**Verslag huishoudelijke elektrische installatie op laagspanning en zeer lage spanning****Algemeen:**

Referentie: 007-20260706-06	Datum controle: 06/07/2026
Keurder: 007

Eigenaar: Mennani moulay	EAN-code: 541449206002220689
Adres installatie: Koolmijnlaan 123 bus 1-2, 3530 - Houthalen	Nummer teller(s): 1sag1105512733
Distributienetbeheerder installatie: Fluvius	
Datum uitvoering installatie:	☒ Vóór 01/10/1981 ☐ Tussen 01/10/1981 en 01/06/2020 ☐ Vanaf 01/06/2020
Type:	☒ Wooneenheid ☐ Niet-huishoudelijk ☐ PV ☐ Batterij ☐ Laadpaal

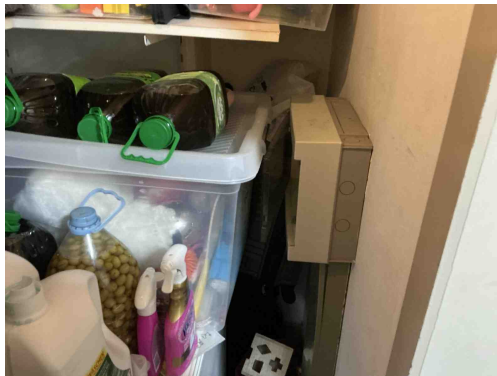
B02 - Het elektrisch verdeelbord is onvoldoende bereikbaar (Boek 1: 5.3.5.1).

B18 - Het volgnummer is niet op elk bord vermeld (Boek 1: 3.1.3.3).

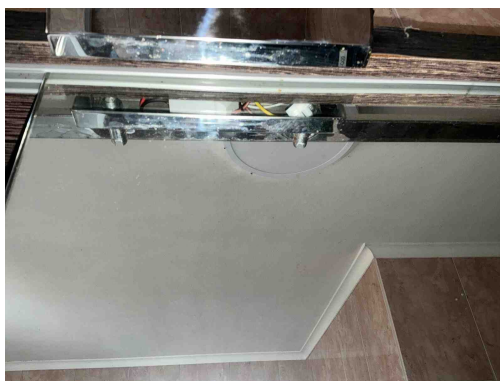
B17 - De voedingsspanning is niet op elk bord vermeld (Boek 1: 3.1.3.3).

B18 - Het volgnummer is niet op elk bord vermeld (Boek 1: 3.1.3.3).

B06 - Het elektrisch verdeelbord heeft niet de minimale beschermingsgraad IPXX-B in een gewone ruimte (Boek 1: 4.2.2.3).

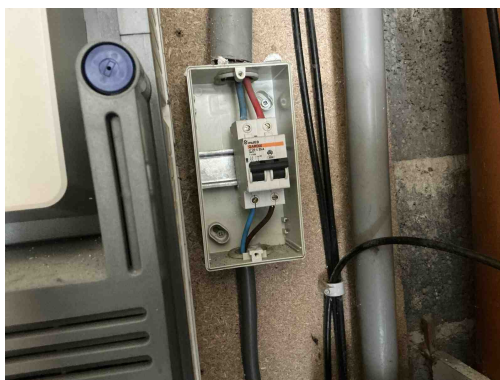
C35 - Er zijn doorverbindingen gemaakt met lusterklemmen; er kon niet aangetoond worden dat deze klemmen geschikt zijn voor de aanwezige spanning, stroom en draadsectie en dat ze "CE" zijn (Boek 1: 1.4.2.1.).

Opmerking: Badkamer

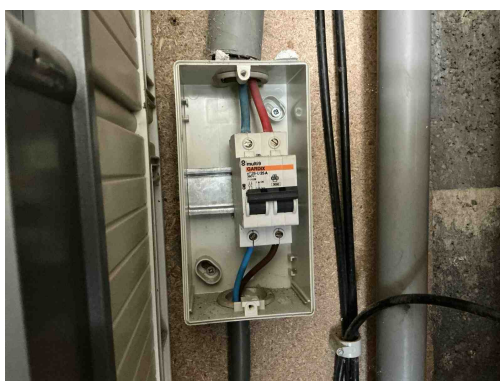
C21 - Het gebruik van geleiders van het type VOB, zonder bijkomende afscherming is niet toegestaan (Boek 1: 5.2.9.6).
